Expediente:	053760442981
Radicado:	RE-05587-2025
Sede:	REGIONAL VALLES
Dependencia:	DIRECCIÓN REGIONAL VALLES
Tipo Documental:	RESOLUCIONES
Fecha:	11/12/2025
Hora:	15:05:48
Folios:	29

RESOLUCION No.

POR MEDIO DEL CUAL SE MODIFICA UN PERMISO DE VERTIMIENTOS Y SE ADOPTAN OTRAS DISPOSICIONES

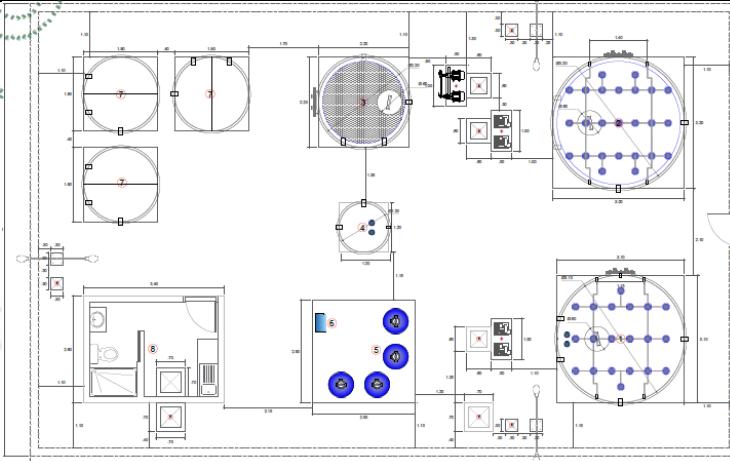
Características del o los sistemas de tratamiento propuestos por el interesado:

FLORES ISABELITA Y LA VIRGINIA – STARD COLECTIVO

Tipo de Tratamiento	Preliminar o Pretratamiento: <input checked="" type="checkbox"/>	Primario: <input checked="" type="checkbox"/>	Secundario: <input checked="" type="checkbox"/>	Terciario: <input checked="" type="checkbox"/>	Otros: ¿Cuál?: _____
Nombre Sistema de tratamiento		Coordenadas del sistema de tratamiento Magna sirgas			
STARD Eficiencia del sistema: 95%			LONGITUD (W) - X	LATITUD (N) Y	Z:
			-75	24	29.50 6 1 54.2 4 2157
Tipo de tratamiento	Unidades (Componentes)	Descripción de la Unidad o Componente			
Preliminar o pretratamiento	Trampa de Grasas	Altura total: 1.0 m Profundidad útil: 0.70 m Borde libre: 0,3 m Ancho efectivo adoptado: 0,5 m Longitud efectiva de cada compartimiento (Lec): 0.231 m Longitud efectiva de cada compartimiento (Lac): 0.4 m Longitud efectiva: 2 m Tiempo de retención: 2,99 h Caudal: 0,000064 L /s Volumen: 0,229 m ³			
	Rejilla de Cribado	Longitud total: 1,20m Altura total de la cámara: 0.6 Ancho asumido: 0.6 Altura del tubo de entrada 0.2 m Diámetro de la tubería de entrada y salida: 0.152 Número de barras: 32

<i>Apertura de las rejillas: 0,5 cm</i> <i>Pendiente de aproximación: 0,0578</i>
<i>Tratamiento primario</i>	<i>Sedimentador Primario</i>	<i>Geometría: Hexágono</i> <i>Diámetro de la unidad: 2,40 m</i> <i>Área superficial: 4.52 m²</i> <i>Volumen efectivo del sistema: 8.23 m³</i> <i>Tiempo de retención hidráulico: 4.57 h</i> <i>Altura total del tanque: 2.57m</i> <i>Altura efectiva: 1.82 m</i> <i>Altura para almacenamiento de lodos: 0.50m</i> <i>Altura del falso fondo tipo cono: 0.10 m</i> <i>Carga superficial de diseño: 9.55 m³/día</i>
	<i>Tanque Homogeneizador</i>	<i>Altura libre: 0.40 m</i> <i>Altura Efectiva: 1.05 m</i> <i>Altura total: 1.40m</i> <i>Volumen efectivo: 14.60 m³</i> <i>Volumen requerido: 14.4 m³</i> <i>Diámetro de la tubería de entrada: 1.152 m</i> <i>Tiempo de retención: 8 h</i>
<i>Tratamiento secundario</i>	<i>Reactor aerobio de lodos activado</i>	<i>Altura efectiva: 3.17m</i> <i>Altura ocupada por las espumas: 0.36 m</i> <i>Altura total: 3.61 m</i> <i>Diámetro del reactor: 3.0 m</i> <i>Volumen efectivo: 22.43 m³</i> <i>Volumen almacenamiento de espumas: 2.57 m³</i> <i>Volumen total de la unidad: 25 m³</i>

<i>Tratamiento Terciario</i>	<i>Cámara de desinfección y oxidación</i>	<i>Longitud efectiva: 2 m</i> <i>Ancho efectivo: 5.0 m</i> <i>Profundidad vertical efectiva: 0.5 m</i> <i>Número de deflectores interno: 6 unidades</i> <i>Volumen efectivo de la unidad: 0.5 m³</i> <i>Tiempo de retención hidráulica: 16.66 min</i>

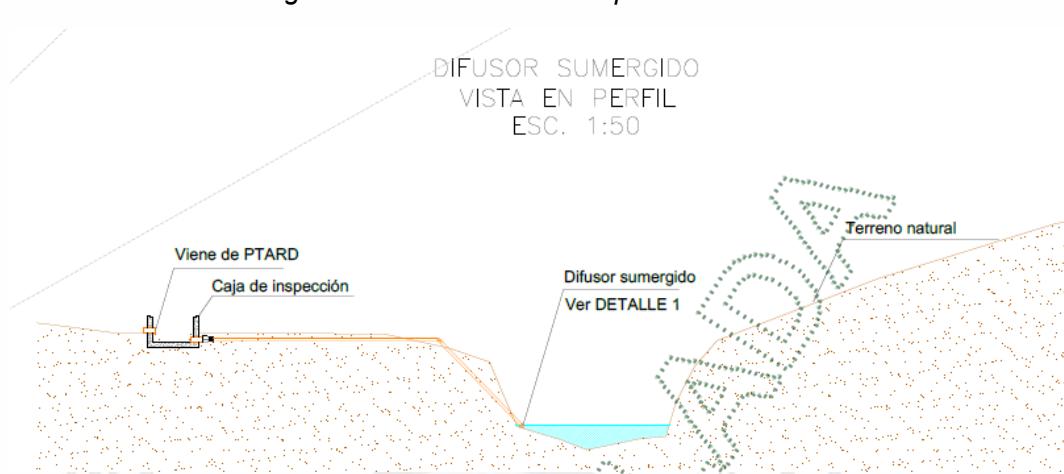
El diseño de la estructura de descarga para la Quebrada Manzanares. El tipo de estructura propuesto corresponde a un difusor sumergido.

Obra N°:	1	Tipo de la Obra:	Tubería	
Nombre de la Fuente:	Quebrada Manzanares		Duración de la Obra:	Vigencia del permiso de vertimientos
Coordenadas			Longitud(m):	1.50
LONGITUD (W) - X		LATITUD (N) Y	Z	Diámetro(m):
-75	24	30.9	6	0.0508
			1	Pendiente Longitudinal (m/m):
			58.8	0.05
			2166	Capacidad(m³/seg):
				0,0006 – 0.6 l/s
				Cota Lámina de agua de la fuente de Tr= 100 años (m)
				2249.30
				Cota Batea (m)
				2247.59
Observaciones:	Cauce con ancho medio de 3,66 m; velocidad media 0,17 m/s; tramo modelado 300 m; Difusor con 8 orificios de Ø 0,01905 m; factor de irregularidad C = 0,6.			
Diseño

<p>Altura efectiva (altura de medios filtrante + altura de lodos) 0.60 m</p> <p>Volumen efectivo por celda: 1.40 m^3</p> <p>Área superficial por celda: 2.0 m^2</p> <p>Área superficial total: 8.0 m^2</p>
Esquema	STARD

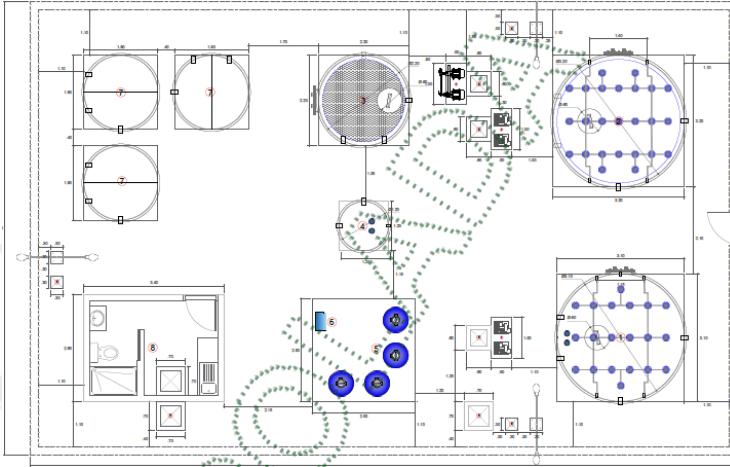
PÁRAGRAFO 2º: La modificación consiste en anexar varios predios y se propone la construcción de una PTARD colectivo, a la cual serán conducidas y tratadas las aguas residuales domésticas generadas en ambos proyectos, para su posterior descarga a la quebrada Manzanares (Q. El Puesto).

Es decir, como parte de esta modificación, se implementará un STARD colectivo y se procederá a la clausura de los doce (12) pozos sépticos existentes —diez (10) pertenecientes a Flores La Virginia y dos (2) a Flores Isabelita— que actualmente funcionan como sistemas individuales de tratamiento de aguas residuales domésticas. Adicionalmente, se reubicará el STARnD de tinturados, conservando su punto de descarga a la quebrada Sin Nombre; se eliminará el STARnD de postcosecha; y se incorporarán dos (2) STARnD agroindustriales con recirculación, destinados al tratamiento de las aguas derivadas del lavado de trajes y equipos de fumigación de la empresa Flores La Virginia S.A.S., como se detalla a continuación.

Manejo de Lodos	Lechos de Secado	Actualmente están realizando la disposición final con el gestor externo; Quimetales Ancho efectivo del lecho: 2 m Longitud del compartimiento: 1 m

Obra N°:	1	Tipo de la Obra:	Tubería
		 <p>DIFUSOR SUMERGIDO VISTA EN PERFIL ESC. 1:50</p>

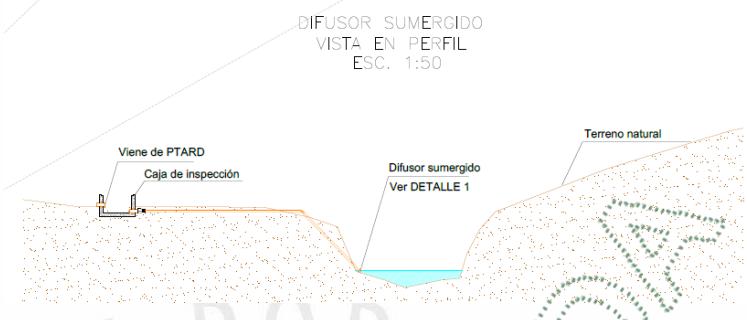
Obra N°:	1	Tipo de la Obra:	Tubería
Nombre de la Fuente:	Quebrada Manzanares	Duración de la Obra:	Vigencia del permiso de vertimientos
Coordenadas		Longitud(m):	1.50
LONGITUD (W) - X	LATITUD (N) Y	Diámetro(m):	0.0508
-75 24 30.9	6 1 58.8	Pendiente Longitudinal (m/m):	0.05
	2166	Capacidad(m³/seg):	0,0006 – 0.6 l/s
		Cota Lámina de agua de la fuente de Tr= 100 años (m)	2249.30
		Cota Batea (m)	2247.59
Observaciones: Diseño	Cauce con ancho medio de 3,66 m; velocidad media 0,17 m/s; tramo modelado 300 m; Difusor con 8 orificios de Ø 0,01905 m; factor de irregularidad C = 0,6. La descarga se da mediante difusor perforado de tubería PVC.

"ARTÍCULO CUARTO: AUTORIZAR para la ocupación de cauce la construcción de la infraestructura de entrega del vertimiento al cuerpo de agua, según los diseños de la **OBRA DE DESCARGA**, con los siguientes parámetros de diseño y planos como lo establece el artículo 2.2.3.3.5.8 del Decreto 1076 de 2015 numeral 14, para la siguiente estructura:

PARÁGRAFO 1°: Esta autorización se otorga considerando que la obra referida se ajustará totalmente a la propuesta de diseño teórica (planos y memorias de cálculo) presentada en los estudios que reposan en el expediente ambiental.
